質問事項に対する回答書

工事名： 築第 5 0 号 新居浜市南消防署及び消防指令センター新築建築主体工事

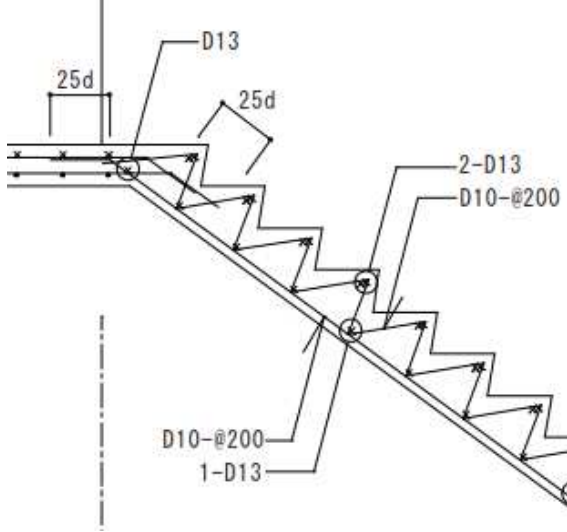
番 号	図面番号	質問事項	回答
14	S-024～ 27	2～R階伏図のX1/Y1～2通り間にて、梁の側面増打コンクリートと記載がありますが、配筋詳細が見当りません。下記と考えると宜しいでしょうか。 	ご質疑のとおりとしてください。

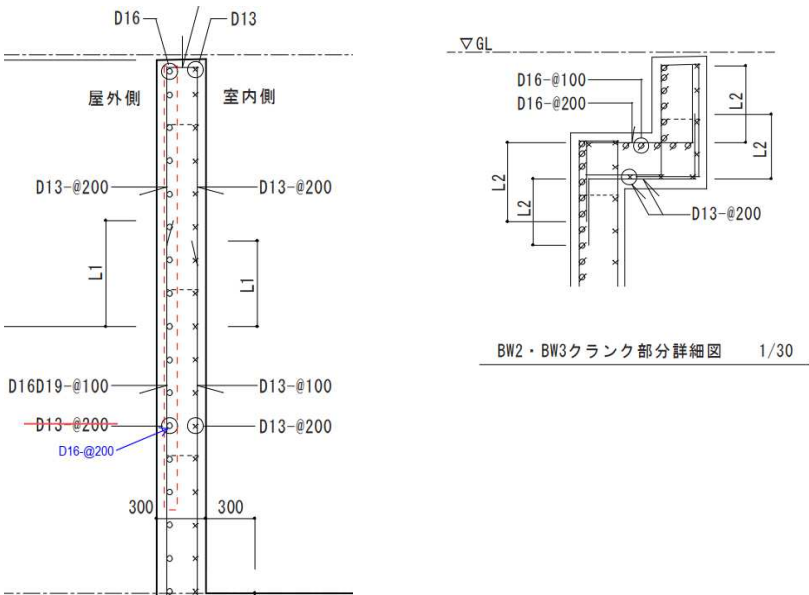
番 号	図面番号	質問事項	回答
20	S-030・31・35	X6通り軸組図のY2～3通り間にて、下部基礎CF2の高さがX6通り軸組図ではH=350mm、Y2・3通り軸組図ではH=500mmと相違します。X6通り軸組図を優先し、H=350mmと考えて宜しいでしょうか。	ご質疑のとおり、X6通り軸組図を優先し、H=350mmとしてください。
21	S-036	免震基礎リストにおいて、CF1・CF2の下部基礎の主筋が図示では40-D22・44-D22、リストでは32-D22・56-D22と相違します。図示を優先し、40-D22・44-D22と考えて宜しいでしょうか。 CF1  CF2 	ご質疑のとおり、図示を優先し、40-D22・44-D22としてください。

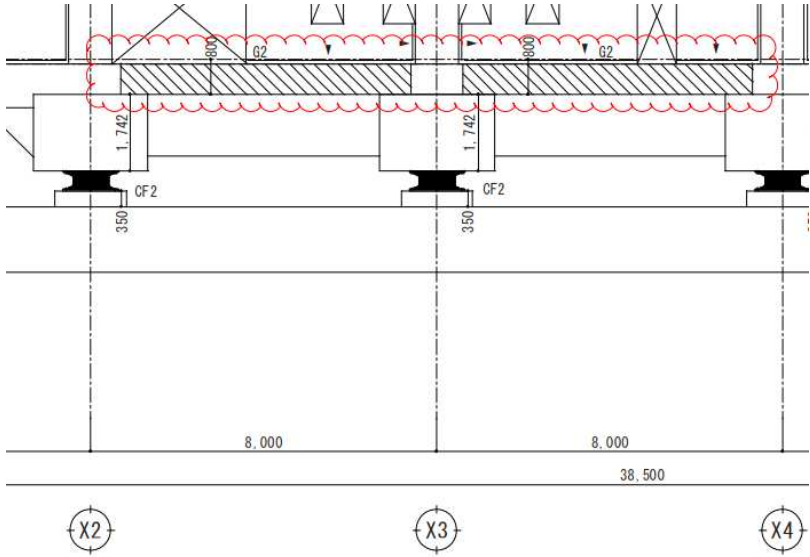
番 号	図面番号	質問事項	回答
26	S-047	スラブリストのCS1において、下記の増打ちコンクリートと記載がありますが、配筋詳細が見当りません。下記と考えると宜しいでしょうか。 	D10@200をD13@200でお願いします。
27	A-035 S-047	スラブリストにおいて、CS3の天端レベルが意匠図では1FL+270、構造図では1FL+240～270と相違します。意匠図を優先し、1FL+270と考えると宜しいでしょうか。	ご質疑のとおり、意匠図を優先し、1FL+270としてください。
28	S-048	PRC大梁リストの配線図において、プレート補強筋4-D19と記載がありますが、長さが見当りません。全てL=1000と考えると宜しいでしょうか。	PC鋼棒の上端レベルから梁天端からかぶりの必要長さをひいたレベルから、下段PC鋼棒のレベルから35 d 長さまでの寸法とする。

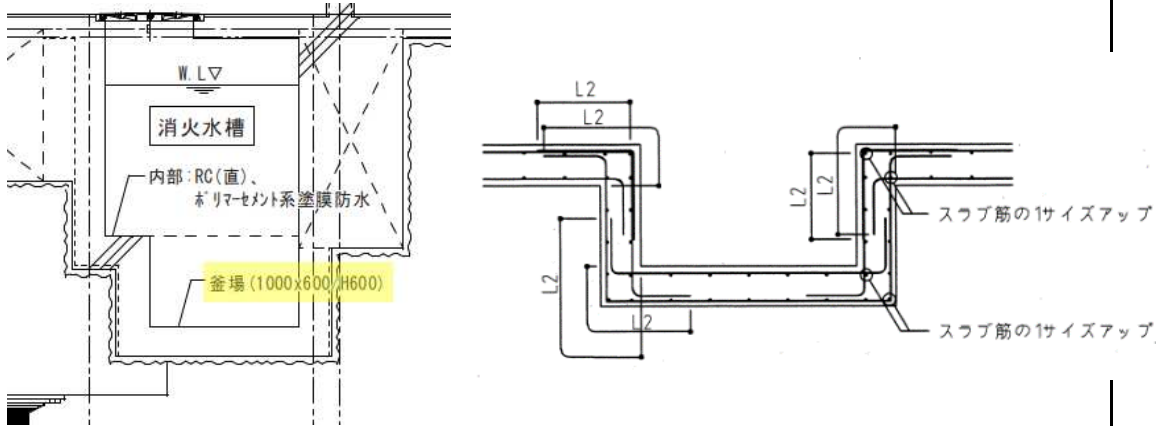
番 号	図面番号	質問事項	回答
29	A-041・ 113 S-053	階室(東)組図・【免震】車両点検詳細図の階段において、配筋詳細が見当りません。下記と 考えて宜しいでしょうか。 	ご質疑のとおりとしてください。

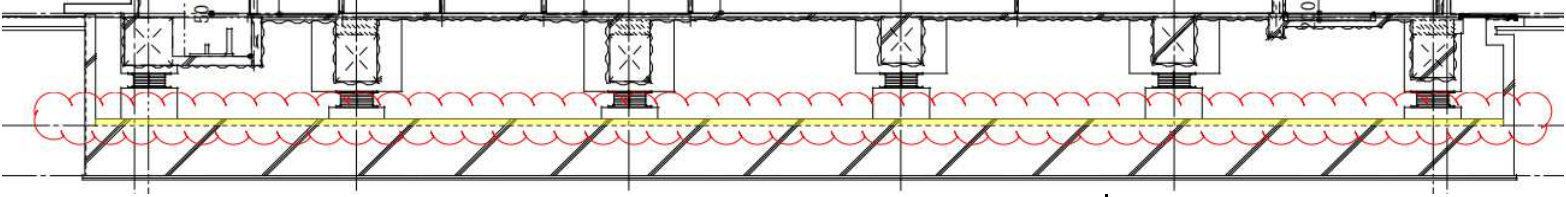
番 号	図面番号	質問事項	回答
30	S-054	雑詳細図(2)のBW2・BW3 crank部分詳細図において、下記部分の立上り配筋詳細が見当りません。下記と考えて宜しいでしょうか。 	ご質疑のとおりとしてください。

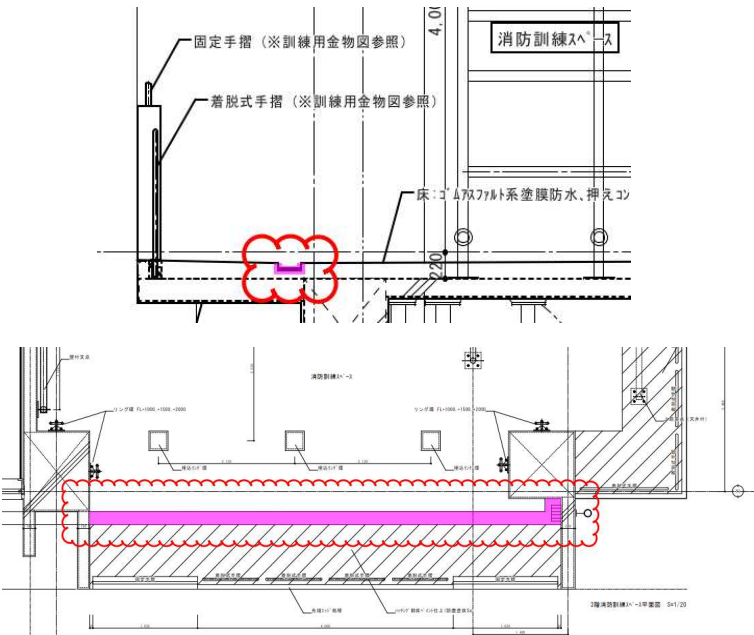
番 号	図面番号	質問事項	回答
41	A-113	部分詳細図(3)の【免震層】車両点検ピット詳細図において、下記の増し打ちコンクリートと記載がありますが、配筋詳細が見当りません。下記と考えて宜しいでしょうか。 	ご質疑のとおりとしてください。
		(鉄 骨)	
42	A-05 S-002	特記仕様書(3)の鉄骨工事中において、高力ボルトの種類が意匠図ではトルネア形高力ボルト、構造図では溶融亜鉛めっき高力ボルトと相違します。屋内鉄骨はトルネア形高力ボルト(S10T)、屋外鉄骨は溶融亜鉛めっき高力ボルト(F8T)と考えて宜しいでしょうか。	ご質疑のとおりとしてください。

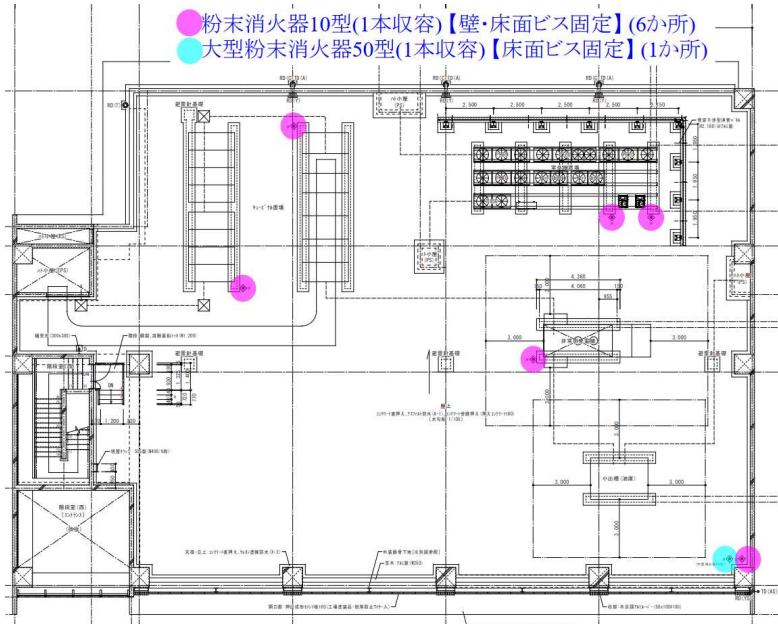
番 号	図面番号	質問事項	回答
43	A-026 S-024	2階伏図のX5～6/Y3～4通り間にて、下記天井下地の梁Baが平面図では有、構造図では無と相違します。意匠図を優先し、Ba有と考えて宜しいでしょうか。 	ご質疑のとおり、意匠図を優先し、Ba有としてください。
44	S-024	2階伏図の天井下地において、Bcと吊り材受けがC-100x50x50x2.3と記載がありますが、C-100x50x20x2.3と読替て宜しいでしょうか。 又、取合い詳細はGPL-6 2-M12中ボルトと考えて宜しいでしょうか。	ご質疑のとおり、読み替えてください。
45	A-033・ 048・ 051・ 083～ 084 S-050	シャッター受け材のY方向の鉄骨配置が意匠図は6本、7本、8本、構造図は6本と相違します。構造図を優先と考えて宜しいでしょうか。	ご質疑のとおり、構造図を優先としてください。
46	S-051	A部詳細図において、ベースプレート部分のガセットプレートの厚さが見当りません。GPL-9と考えて宜しいでしょうか。	ご質疑のとおりとしてください。

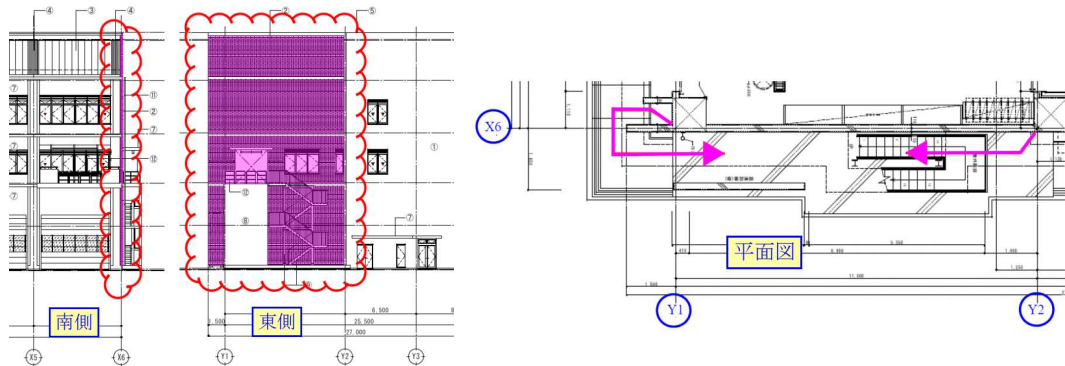
番 号	図面番号	質問事項	回答
90	S-024・ A-026	1階 X1/Y3～Y4通り 底のL寸法において、 S-024 2階伏図 ・・・ L=3890（計測寸法）  A-026 2階平面図 ・・・ L=5010  とで相違します。A-026 2階	意匠図の記載によるものとしてください。 （上記にて回答）

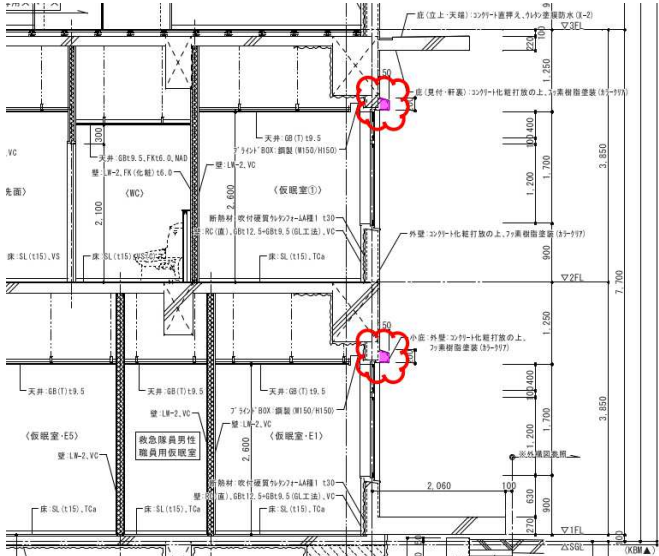
番 号	図面番号	質問事項	回答
91	S-024・ A-026	1階 X1～X2/Y4通り 底のL寸法において、 S-024 2階伏図 ・・・ L=2510（計測寸法）  A-026 2階平面図 ・・・ L=2200 とで相違します。A-026 2階 宜しいでしょうか。	意匠図の記載によるものとしてください。 （上記にて回答）

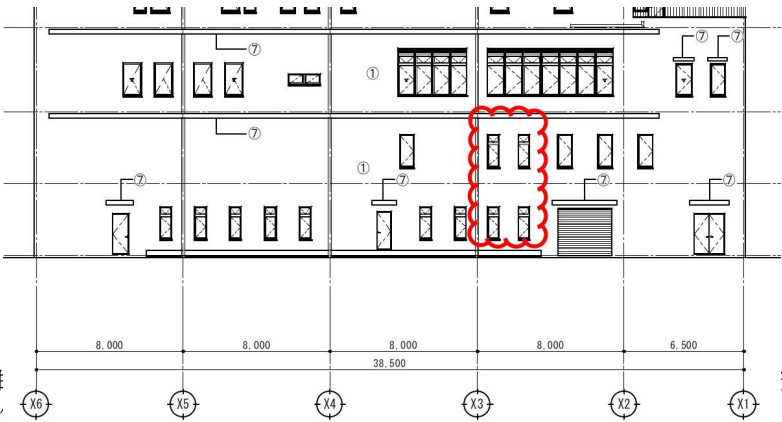
番 号	図面番号	質問事項	回答
92	S-024・ A-026	1階 X2～X3/Y4通り 底のL寸法において、 S-024 2階伏図 ・・・ L=3800（計測寸法）  A-026 2階平面図 ・・・ L=3540  とで相違します。A-0: でしょうか。	意匠図の記載によるものとしてください。 （上記にて回答）
93	S-024・ A-026	1階 X3～X4/Y4通り 底のL寸法において、 S-024 2階伏図 ・・・ L=1490（計測寸法） 	意匠図の記載によるものとしてください。

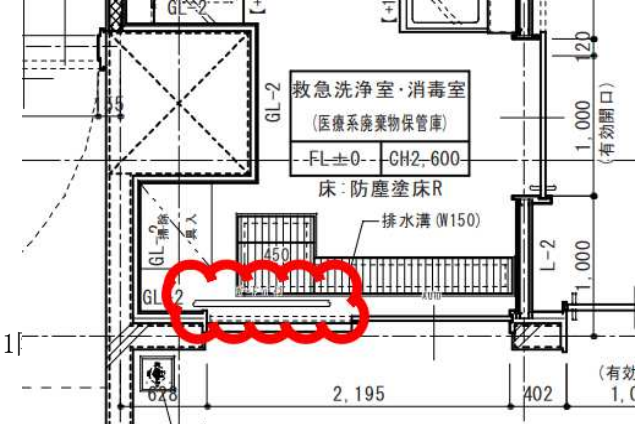
番 号	図面番号	質問事項	回答
273	A-045	A-045 1階平面詳細図(2) 1階 危険物保管庫において、排水桷(300×300)・排水溝蓋(350×350)の記載がありますが、詳細は以下と考えて宜しいでしょうか。 	ご質疑のとおりとしてください。
274	A-025・114	1F 車庫 排水溝の高さにおいて、 A-025 1階平面図 ... H=80 A-114 部分詳細図(4) 【床】排水溝詳細図(1F:車庫) ... H=150 とで相違します。A-114 部分詳細図(4) 【床】排水溝詳細図(1F:車庫)を優先し、H=150と考えて宜しいでしょうか。	ご質疑のとおり、A-114 部分詳細図(4) 【床】排水溝詳細図(1F:車庫)を優先し、H=150としてください。 (※A-025平面図にて記載の【-80】はレベルを示しています)

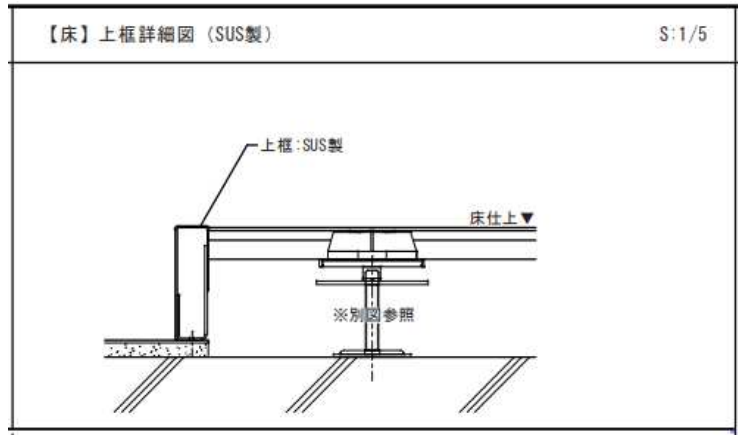
287	A-049	A-049 2階平面詳細図(2) 2階 女性専用ｽﾍﾞｰｽ 脱衣室において、下段:洗濯機/上段:乾燥機の記載がありますが、別途工事と考えて宜しいでしょうか。	ご質疑のとおりとしてください。
288		上記において、建築工事の場合、仕様・詳細・メーカー・品番を御指示下さい。	(上記にて回答)
289	A-022・119	A-022 内部仕上表(1)・A-119 部分詳細図(9) 3階 給湯室において、ﾐﾆｷｯﾁﾝ(L=2800)の記載がありますが、メーカー・品番を御指示下さい。	APSK-280/ｸﾗｽﾀﾝﾀﾞｰﾄﾞ(株) ※同等品としてください。
